Zestawienie powierzchni użytkowej 1 piętra

Investor: POWIAT PRZASNYSKI UL. SW. STANISŁAWA KOSTKI 5 06-300 PRZASNYSZ		Jednostka projektowa: PROFIL STUDIO ARCHYTEKTONICZNE REALIZACJA INWESTYCJI	
Temat projektu: „PRZEBUDOWA I Z ROZBUDOWĄ (MODERNIZACJA) BUDYNKU SZKOŁY KONCEPCIJĄ PORZĘSZKĄ MUZYCZNEJ I STOPNIA W KULTURALNEGO POHATU PRZASNYSKIEGO PORZĘSZKĄ KULTURALNEGO OBIEKTU SZKOŁY KOLNIEZEL DO NOWYCH FUNKCJI KULTURALNYCH POWIATU, W TM SZKOŁY MUZYCZNEJ I STOPNIA W PRZASNYSZU”		Projektant: mgr inż. arch. Jolanta Nowak UPR. BUD 1765/WOKK2013 Sprawdził: mgr inż. arch. BARBARA KASZMERCZAK-PKON UPR. BUD 11402	
Nazwa rysunku: RZUT PIĘTRA 1 - projekt zmian		Specjalność: Architektoniczna Podpis: Data: 05.2016	
stadium PW		nr rys. A-24	
Skala: 1:100		Razem: 0

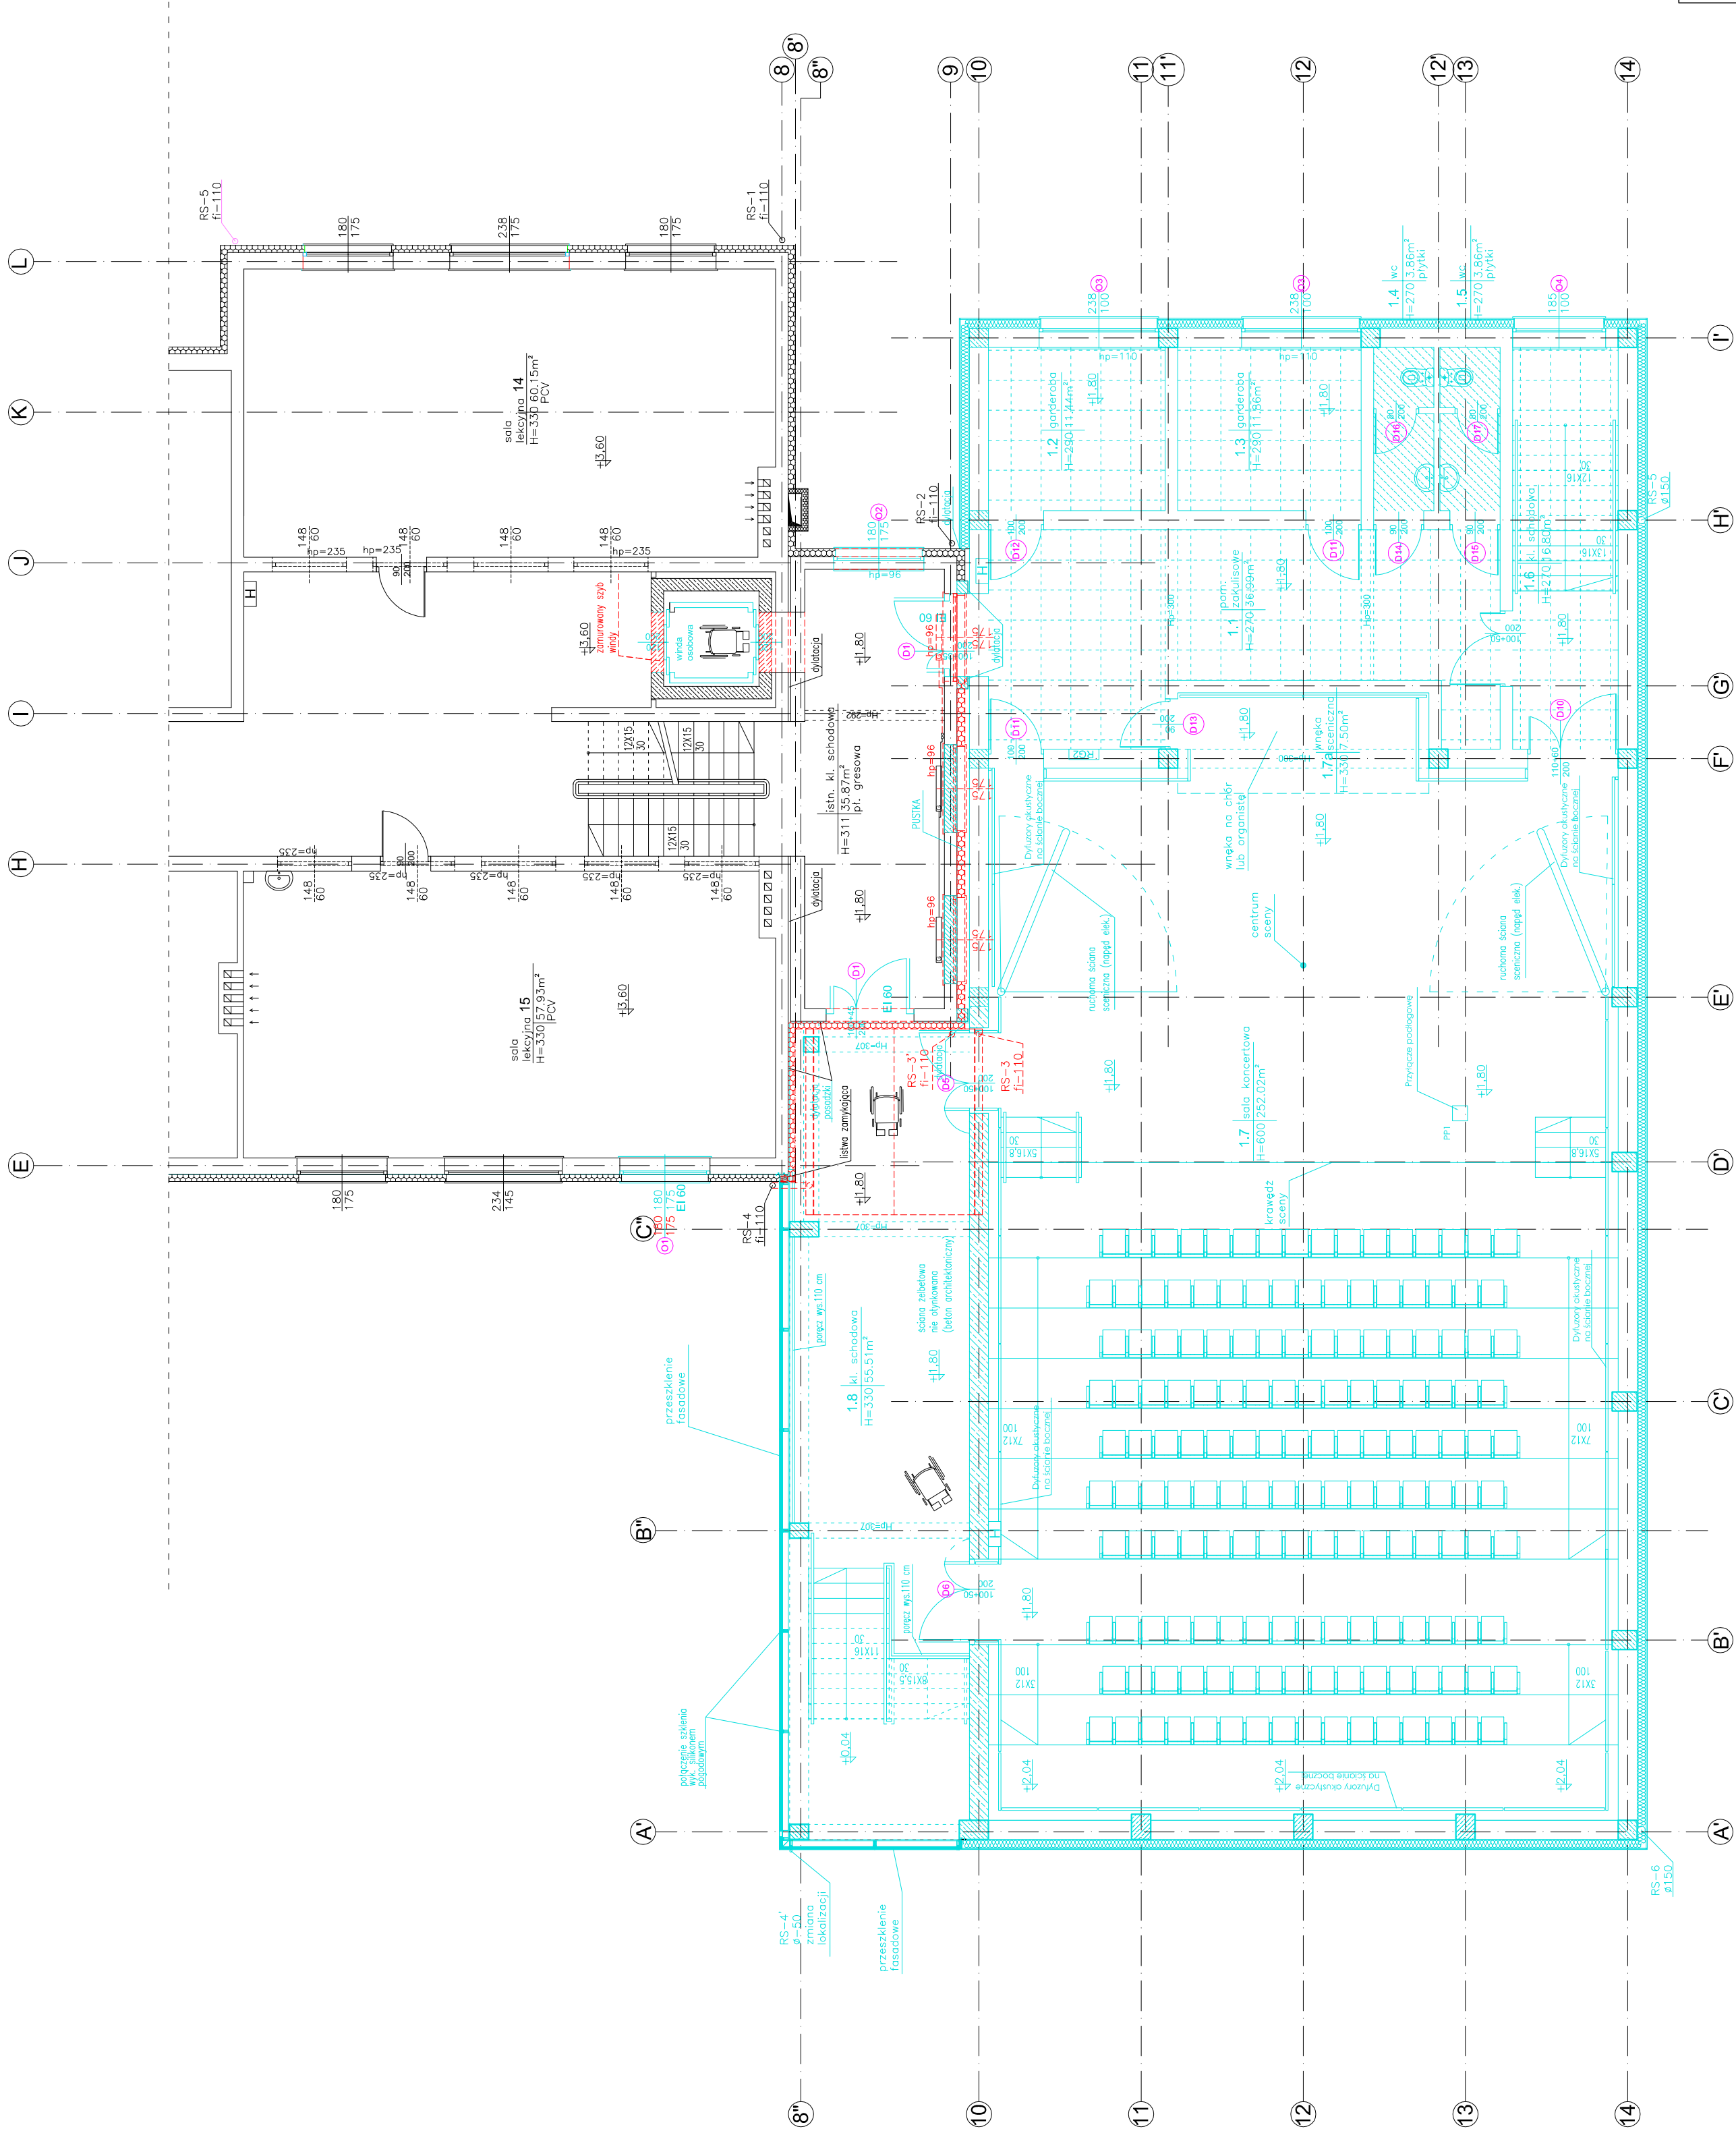
UWAGA - wprowadzono zmianę płyty stopowej w osi A-8"
- zmieniono lokalizację RS 4'
Są to zmiany nieistotne
